TITLE: Sheet_1		REV: 1.0
	Company: Your Company	Sheet: 1/1
	Date: 2023-02-10	Drawn By: Denjhang

RESPFM板间连接器-IDC排线  
输入端

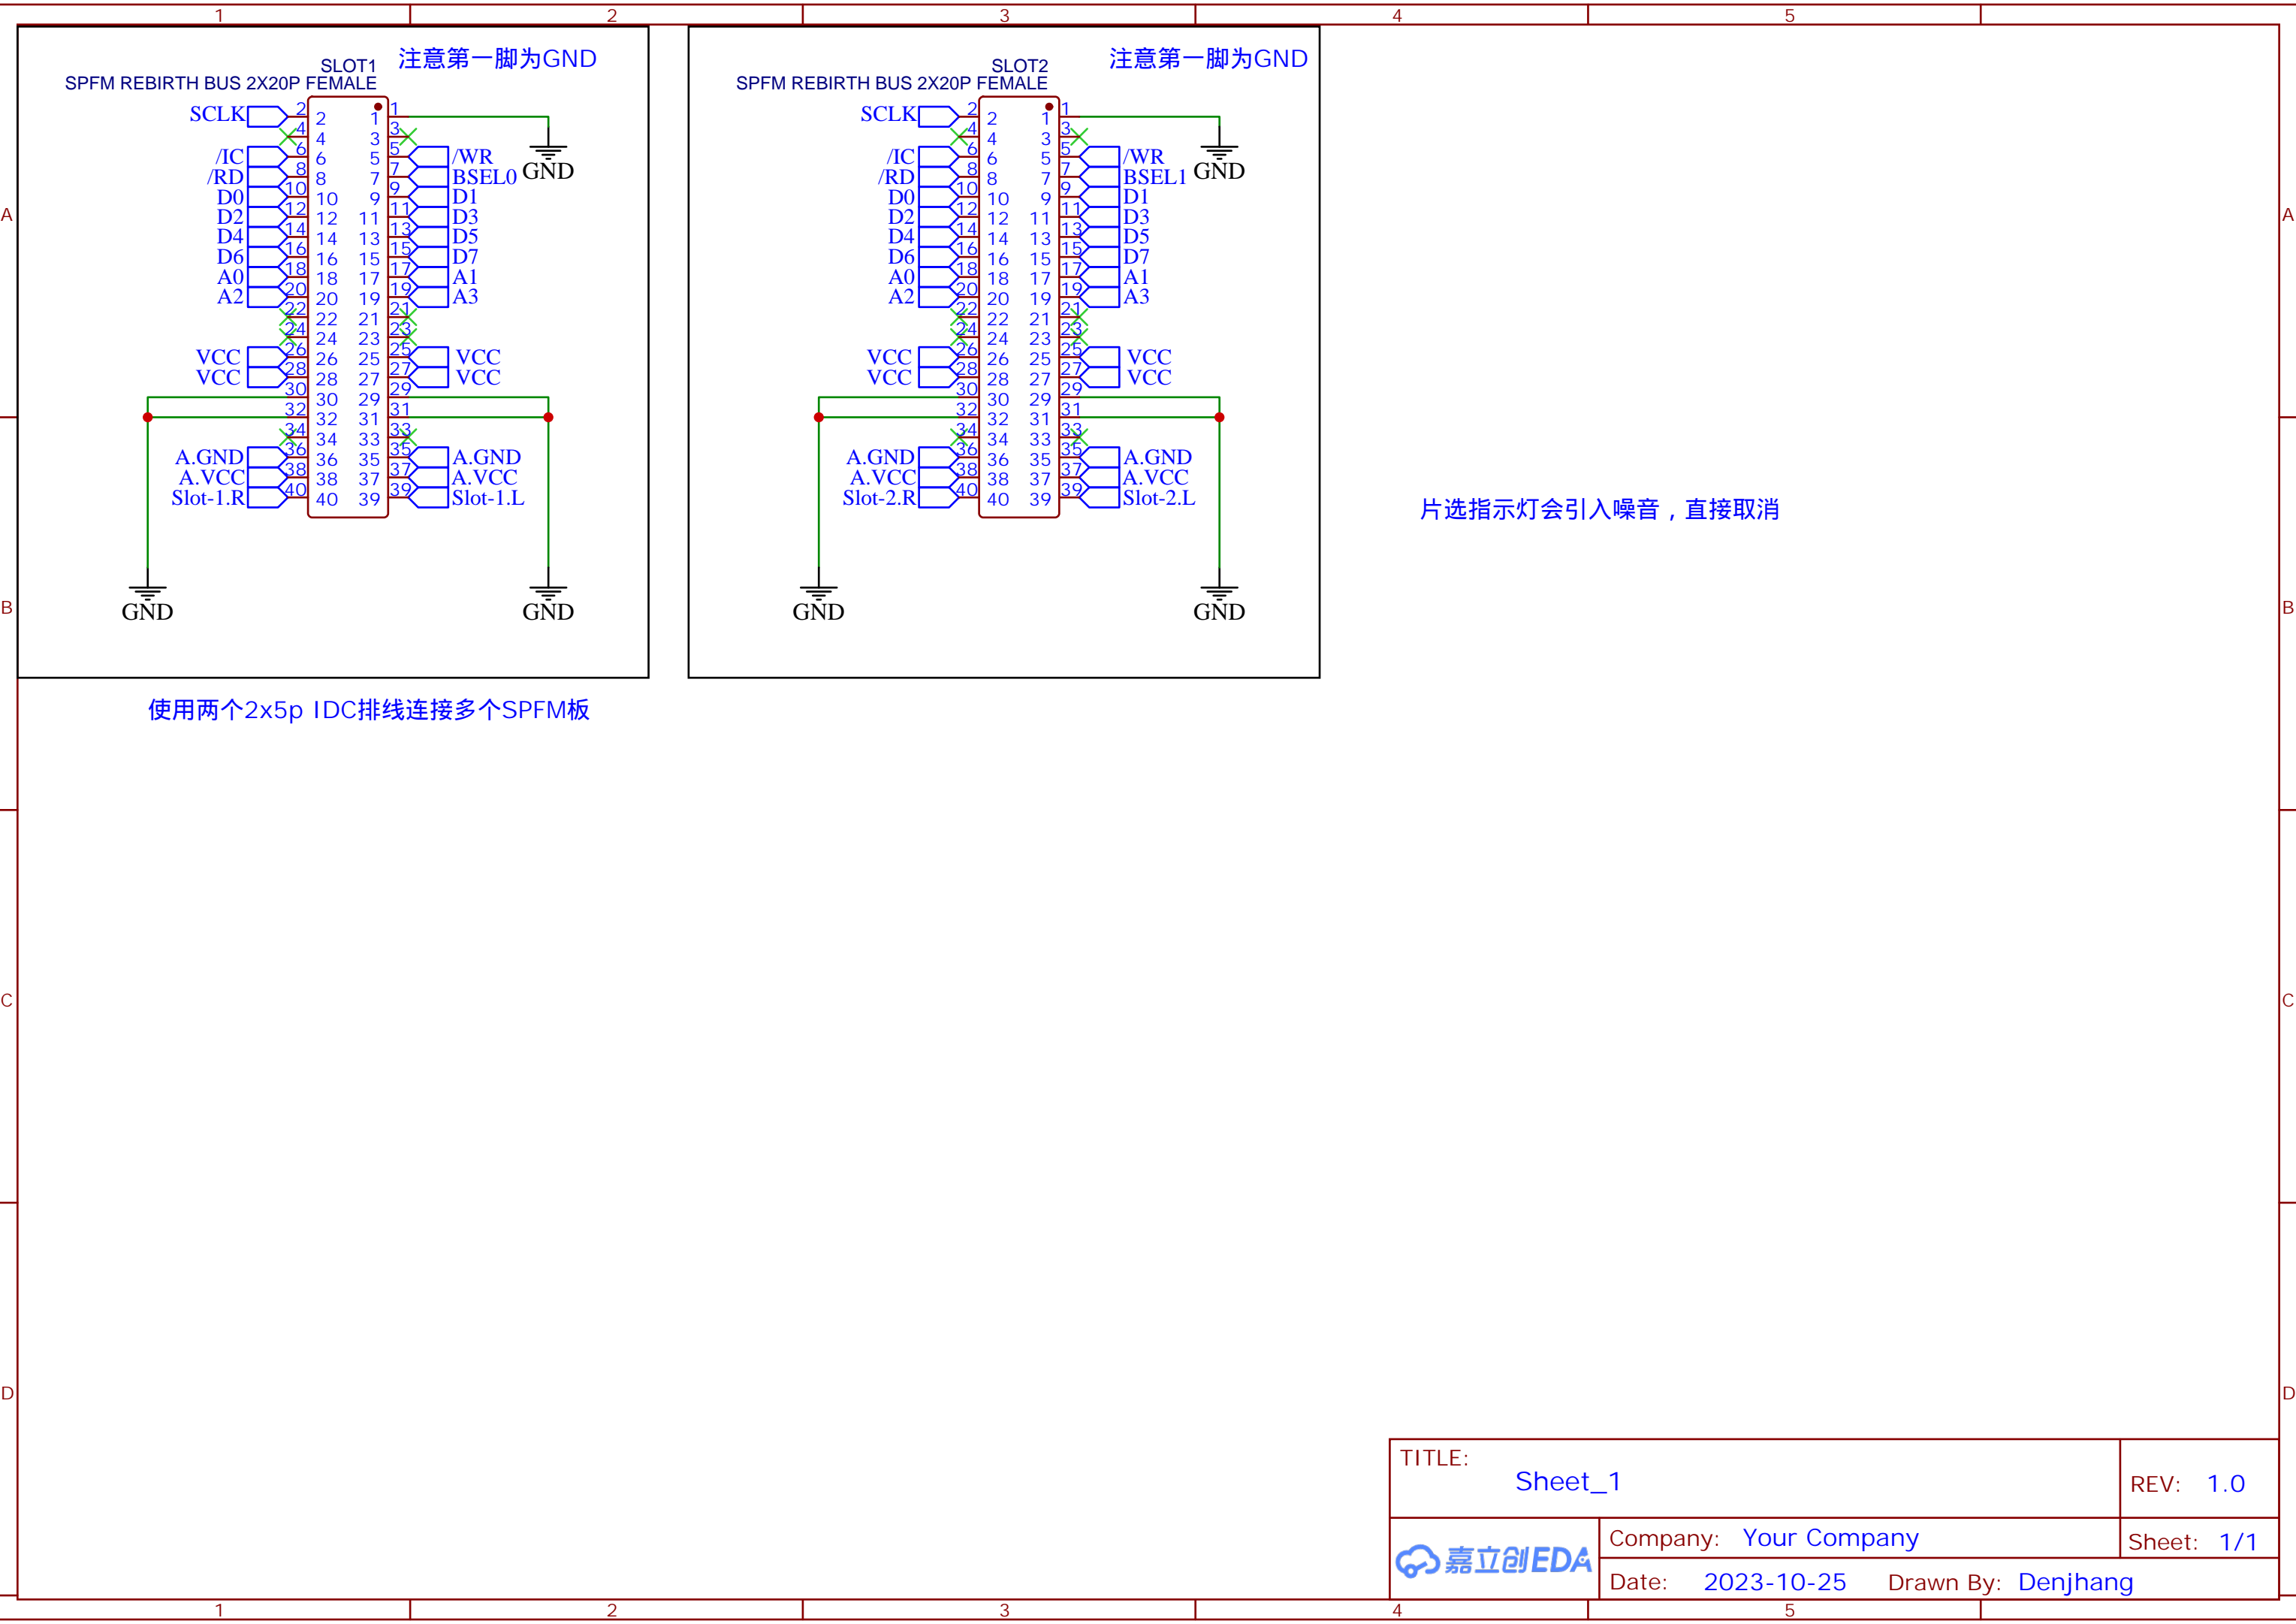
注意，有源晶振有个点

已坏一个有源晶振，建议添加无源晶振  
不要反复拉电源开关，这样会烧坏晶振

## 1.重新隔离DC和USB的地

## 2. 添加SPFM logo

1.发现又有时无法启动，考虑添加ADUM1201

参考网上的串口隔离电路，除了要隔离电源，还要隔离信号。

## 1.USB和DC使用独立的隔离模块

## 2.删除多余开关

### 3. 添加贴片MCU

1.之前测试时，有印象使用双隔离模块将导致发热，反复断电

2. 该版本0.6没有经过验证，但是IAP版本有这样的设计，发现不能同时使用USB和DC供电，只可二选一，同时使用时一定会引入DC噪音

3.卡槽上下两侧不要放直插运放，容易机械干涉

1.已修正PCB中电位器位置不对齐模块板的问题。

## 2.已删除DC-DC稳压模块，那个会啸叫

### 3. 删除二极管，保留整流管

#### 4.添加大容量电解电容

## 5.修复DC口的错误接线

## 6.增加音频总线

使用时发现插YM2608压降严重，请做以下修改，无需重画PCB：

1.删除整流管，那个将带来1V压降

## 2.L2地隔离电感，没什么用

### 3. 删除BNX002，替换为IB0505S隔离稳压模块，效果完美

#### 4.此时无需外置USB隔离模块

## 5.添加备用的无源晶振

## 6. 精简电容

## 7.DC和USB输入共地

### 8. 耳机孔位置左移

## 9. 添加Logo

#### 4.电源设计恢复0.55版本，DC和USB只可二选一
